## **Note importante de sécurité relative aux systèmes AXIOM Artis MP, Artis dMP et Artis Zee Multipurpose de marque Siemens SAS Healthcare**

Poste technique :  
Modification : **AX051/09/S**

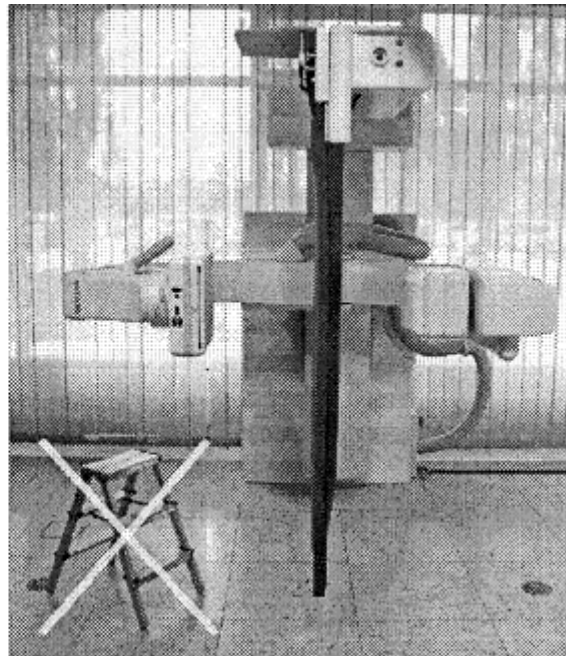
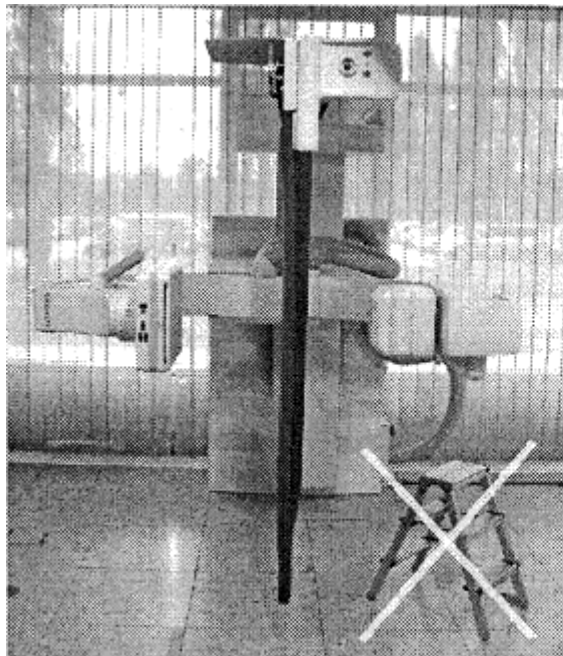
Dans le cadre du suivi de nos produits, nous avons constaté que dans certaines circonstances le moto-réducteur de l'arceau de l'AXIOM Artis MP, Artis dMP et Artis Zee Multipurpose peut être endommagé. La condition préalable à ce dommage et les conséquences qui en résultent sont un mouvement utilisateur-initié de l'arceau contre un obstacle posé temporairement ou en permanence dans la zone de mouvement.

Les images suivantes montrent en exemple les obstacles et leurs positions :

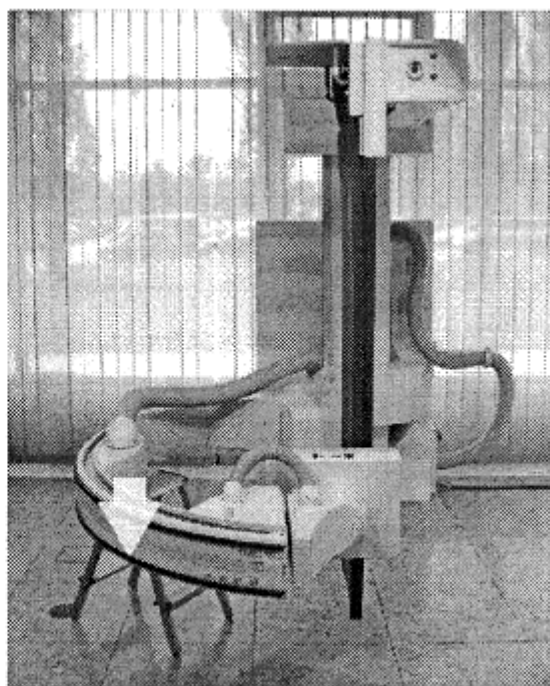
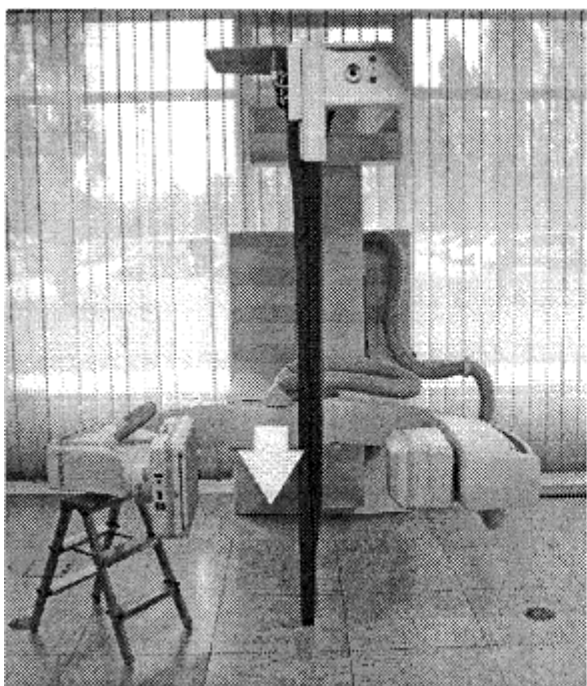
A ce stade nous insistons sur le fait que le risque décrit peut seulement se produire à la suite d'un mouvement longitudinal de l'arceau le long de la table et seulement si l'arceau se heurte à un obstacle fixe, comme indiqué dans les images suivantes :

En cas de collision de l'arceau avec un obstacle pendant l'examen, arrêtez immédiatement l'examen en cours et n'utilisez plus le système. Contactez notre Centre d'Appel National. Votre système sera vérifié dans les meilleurs délais.

Merci ne plus faire d'examen avec votre système si une collision de l'arceau avec un obstacle a eu lieu dans le passé ou si la manœuvrabilité du système montre des limites au cours du contrôle quotidien. Contactez notre Centre d'Appel National. Votre système sera vérifié dans les meilleurs délais.
